大飯発電所保安規定審査資料	RO
提出年月日	2020年12月21日

大飯発電所原子炉施設保安規定変更認可申請書  
審査資料

(1) 環境放射能用計測器(積算線量計測定装置)の設備更新に伴う変更について

( 2 ) モニタリングポスト、モニタリングステーション及びモニタポイントの  
設備更新に伴う変更について

### (1) 空気吸収線量測定方法

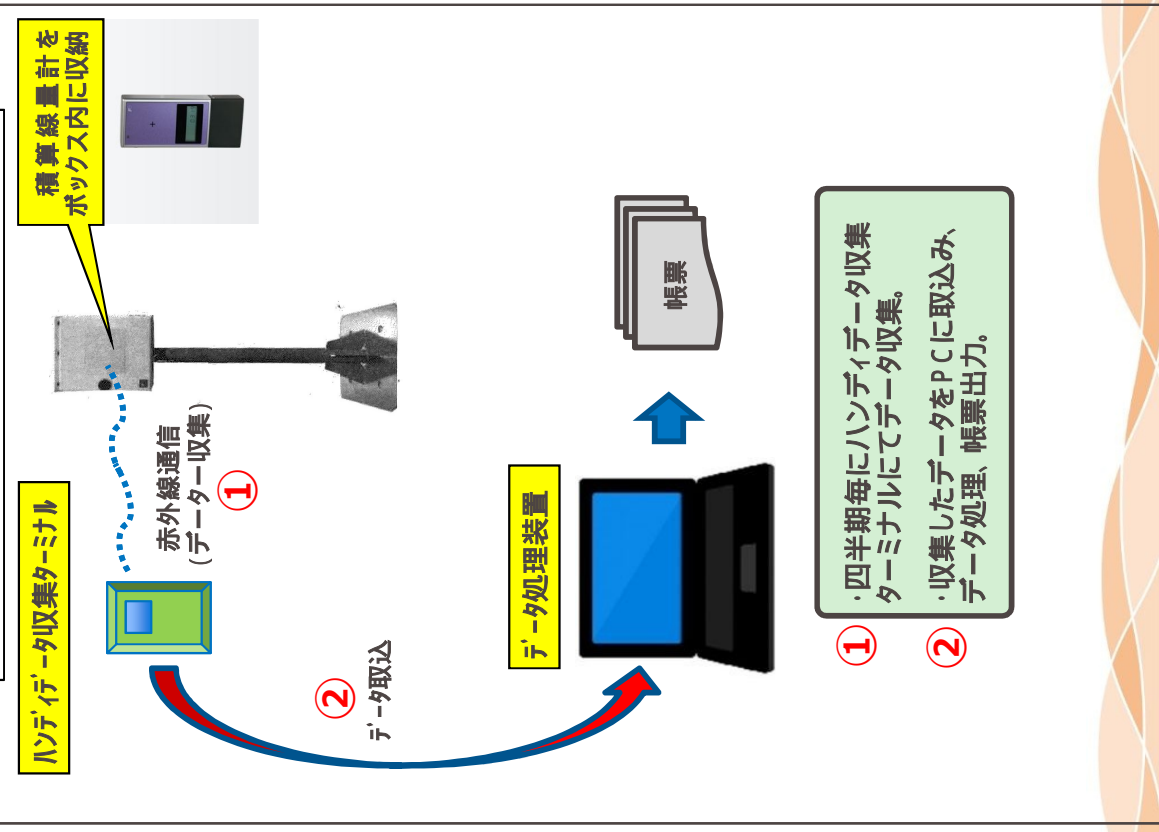
変更前  
(熱蛍光線量計による測定)

変更後  
(積算線量計による測定)

測定場所変更

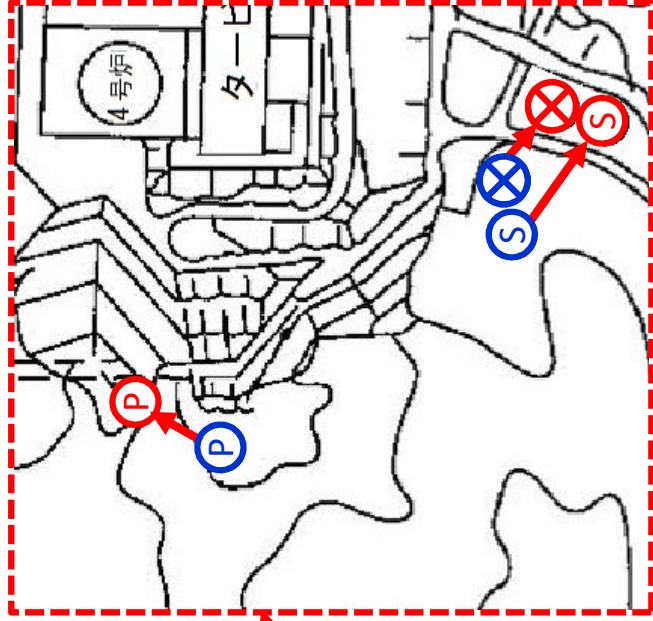
大飯発電所 3カ所

青: 変更前  
赤: 変更後

測定場所変更 1カ所

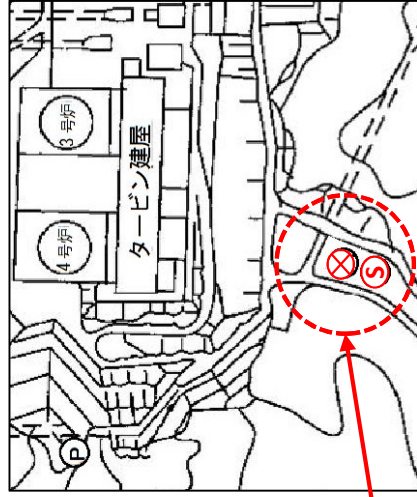
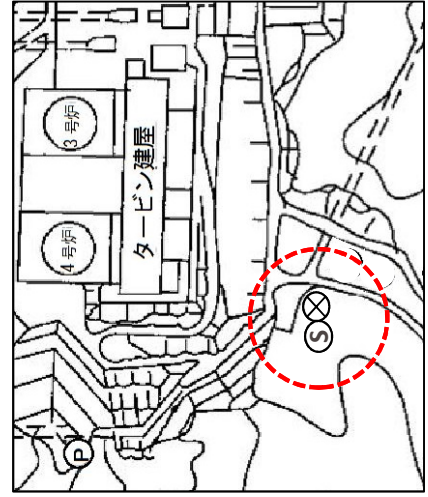
< 変更後 >

< 変更前 >
